Grudziądz, dnia 30.10.2019 r.

ZP- 2371/2019

Dotyczy przetargu nieograniczonego na dostawy artykułów medycznych jednorazowego użytku (znak sprawy: Z/30/PN/19).

W związku z wpływaniem od Wykonawców zapytań, Zamawiający udziela następujących odpowiedzi:

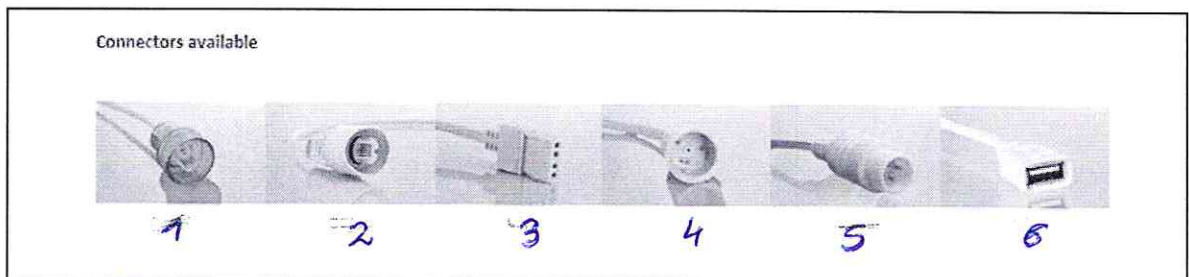
4. **Dotyczy Zadania nr 72 – Czujniki do pomiarów ciśnienia metodą inwazyjną** Która z poniższych końcówek łączy przetwornik z kablem monitora w poz.1 , poz.2 i poz.3?

Odp. Końcówka zamieszczona na zdjęciu nr 2.
